改善箇所説明図

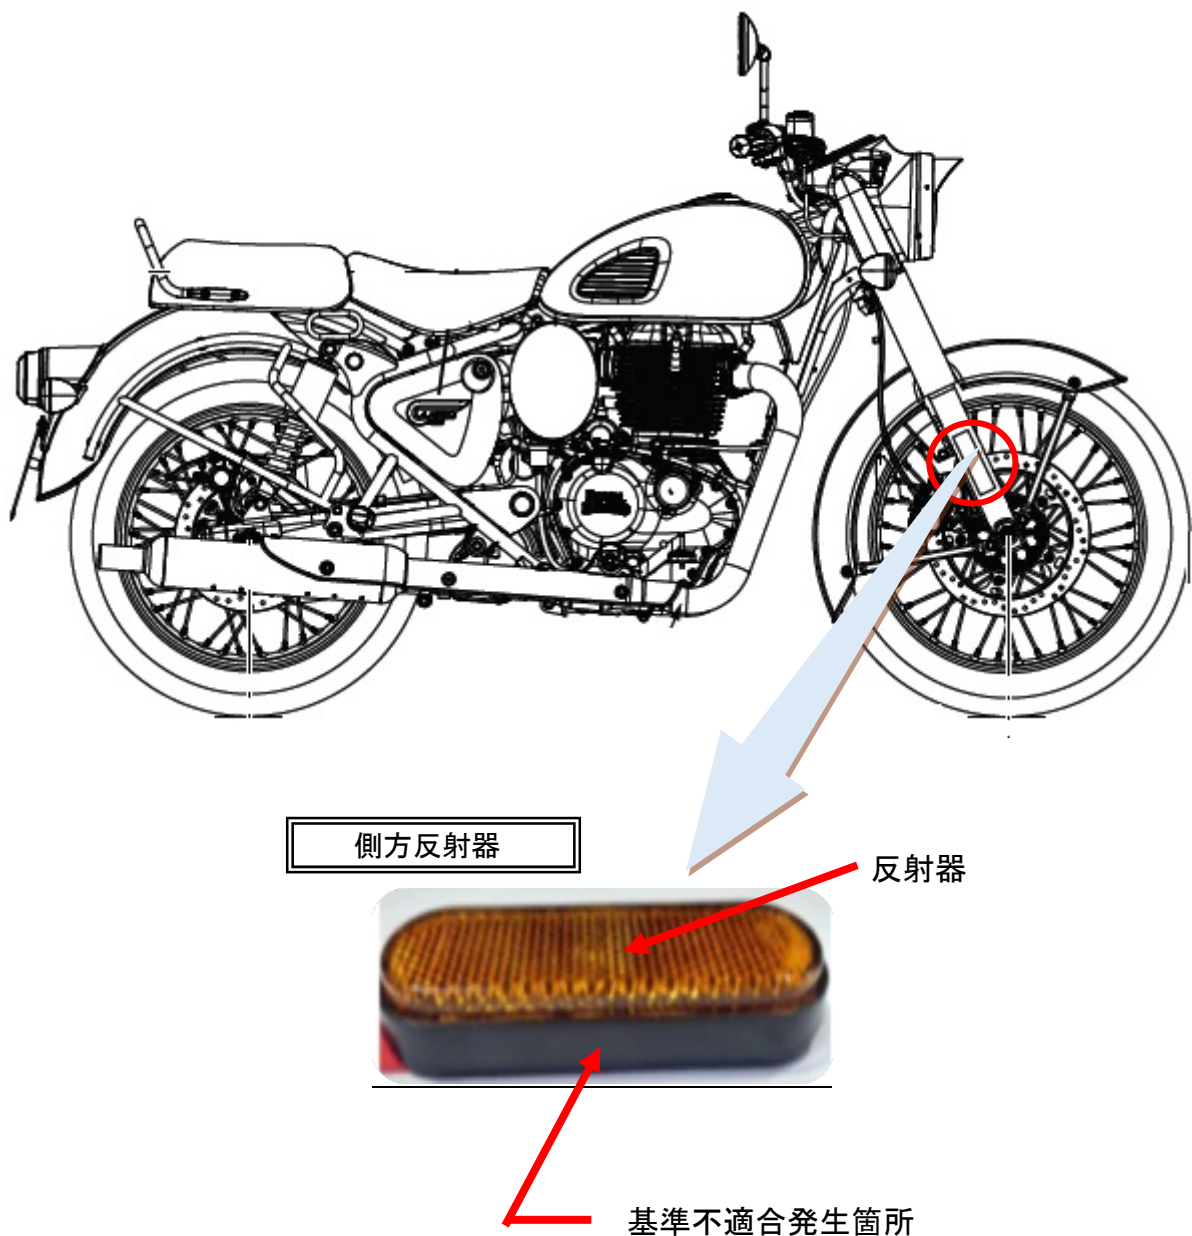
側方反射器において、機器管理が不適切なため、反射器内部の表面が適切に成型されていないものがある。そのため、反射光が散乱し、保安基準に適合しないおそれがある。

全車両、側方反射器を良品と交換する。

識別：車台番号打刻右端に白色ペイントを塗布する。
